仕様変更のお知らせ

製品名	形式名
TFX形ねじアップ式 端子台用カバー	TFXC

TFXC-14

形状比較表

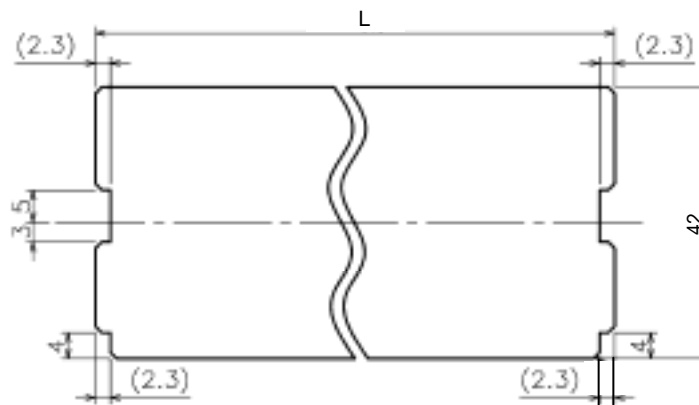
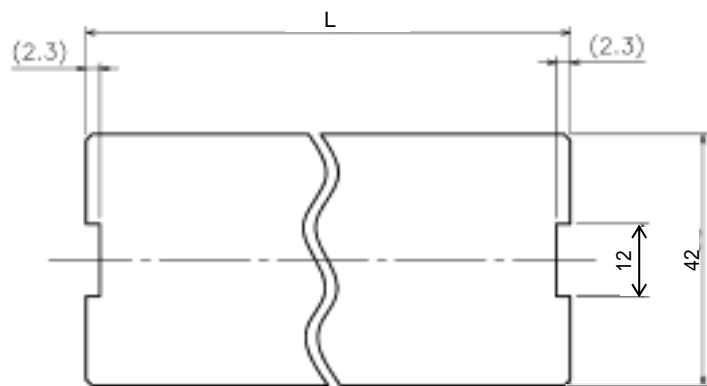
端子カバーの厚みの変更(0.5mm → 1.0mm) 及び 形状変更
尚、詳細につきましては別資料を参照願います。

変更前 (厚み : 0.5mm)

変更後 (厚み : 1.0mm)
